Dodatek č. 1

ke Smlouvě o dílo SPR-S358/2022 ze dne 29. 11. 2022

Rozvoj depozitárního areálu Čelákovice II.		
reg.č.projektu:	CZ.08.3.33/0.0/0.0/17_098/0007815	číslo ZL: 01
smlouva:	SPR-S358/2022	
objednatel:	Národní technické muzeum; IČO: 00023299, DIČ: CZ00023299	
zhotovitel:	RONELI Stavby SE; IČO: 29318731, DIČ: CZ29318731

název ZL:	DOZDÍVKA PARAPETU OKNA - DÍLNA	
dotčené st. objekty:	HSV - 3. Svislé a kompletní konstrukce

Záznam o statické zatěžovací zkoušce

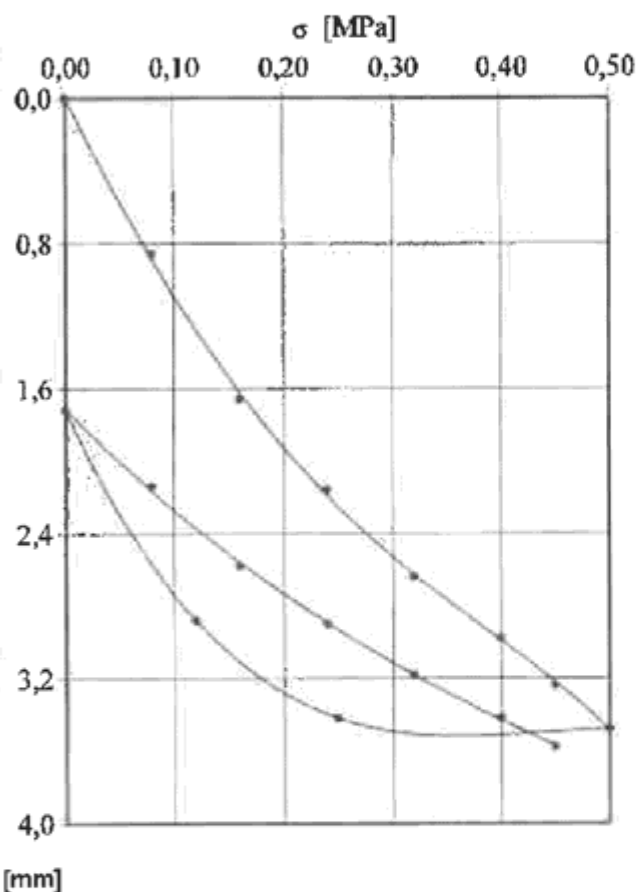
Po zahájení zemních prací na venkovní zpevněné ploše byla provedena statická zatěžovací zkouška deskou. Na základě pozitivních výsledků provádě zkoušky únosnosti terénu v místě budované depozitární plochy, bylo rozhodnuto o změně spočívající ve snížení objemu odkopu zeminy a následném snížení objemu sanační vrstvy z drobného kameniva.

Na základě provedených statických zatěžovacích zkoušek bylo ověřeno, že výsledky odpovídají požadovaným hodnotám únosnosti a není nutné odtěžení dalšího objemu zeminy a jejího nahrazení sanační vrstvou z drobného kameniva.
